福島第一原子力発電所 特定原子力施設に係る実施計画変更比較表（II.2.5 汚染水処理設備等）

福島第一原子力発電所 特定原子力施設に係る実施計画変更比較表（II.2.5 汚染水処理設備等）

図-8 淡水化装置（逆浸透膜装置、蒸発濃縮装置）及び滞留水浄化設備の系統構成図（2/2）  
(滞留水浄化設備の範囲について点線で示す。)

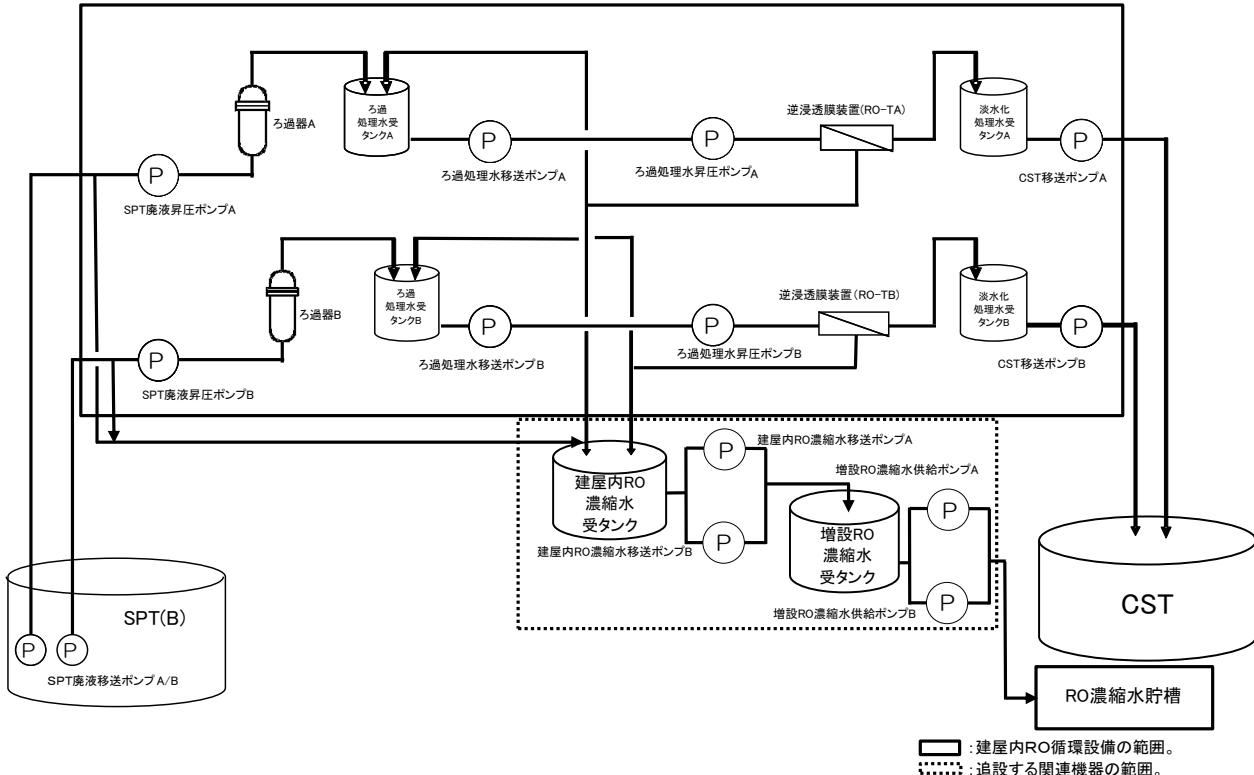
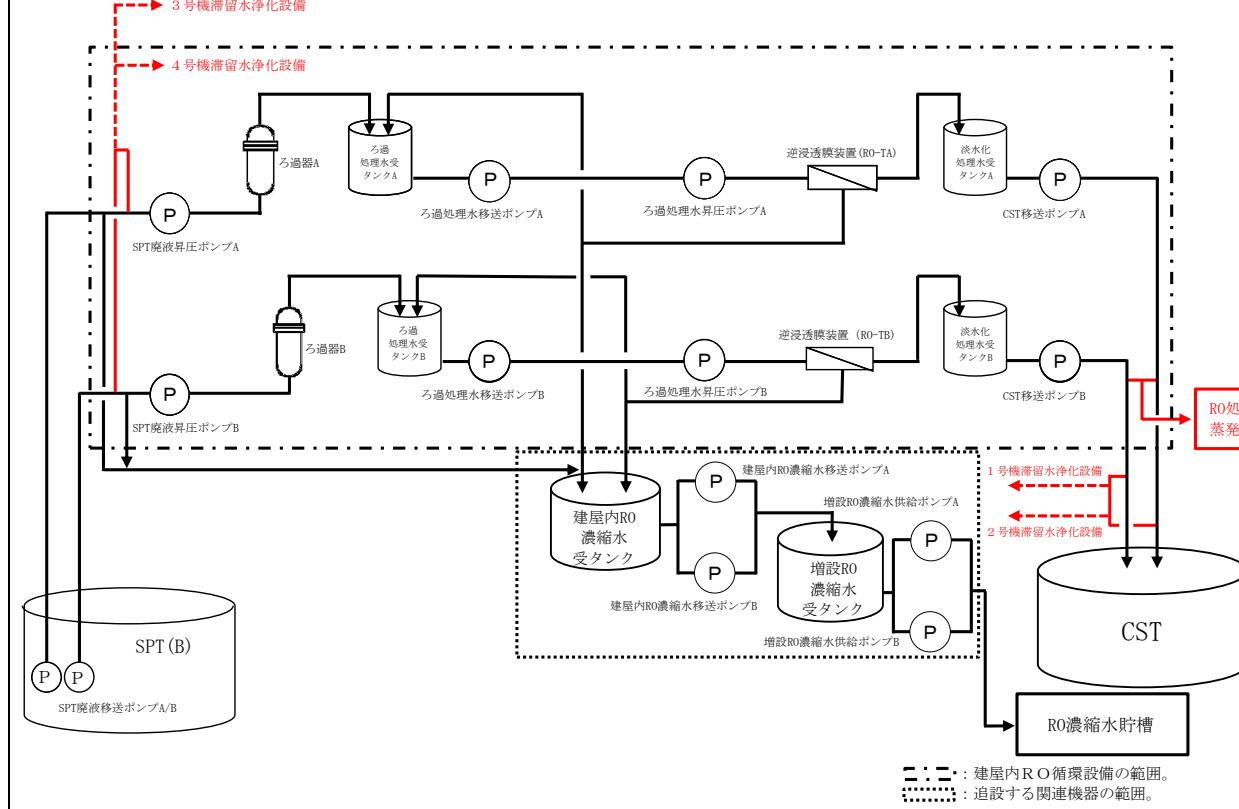
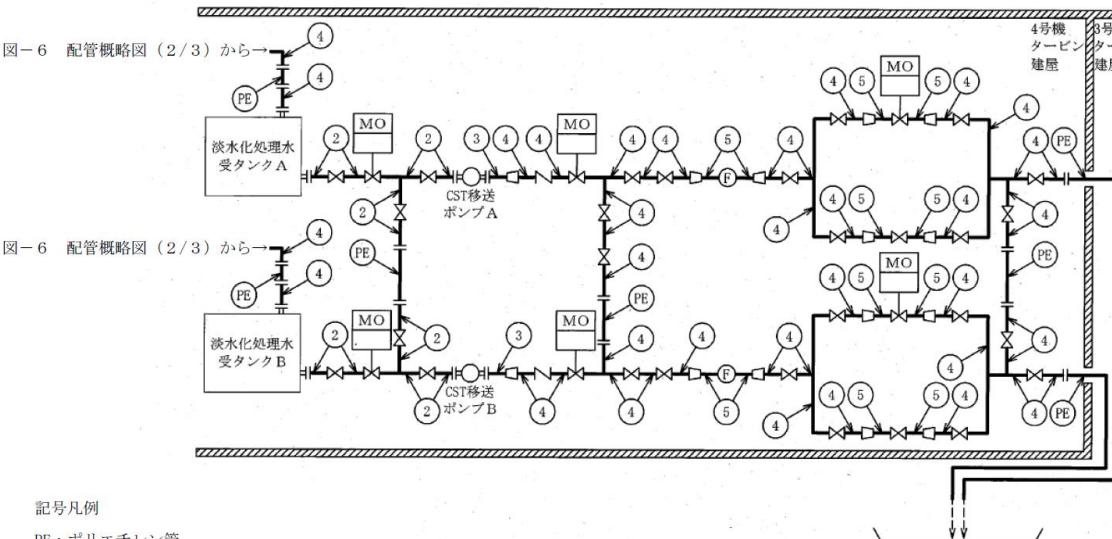
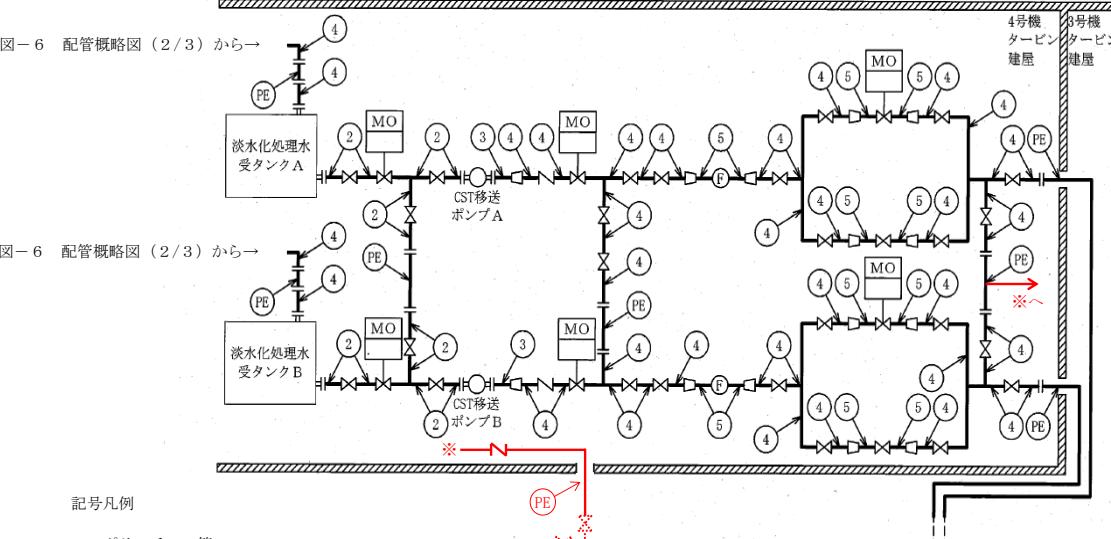
変更前	変更後	変更理由
		配管追設に伴う 記載の追加、記載の適正化  記載の適正化
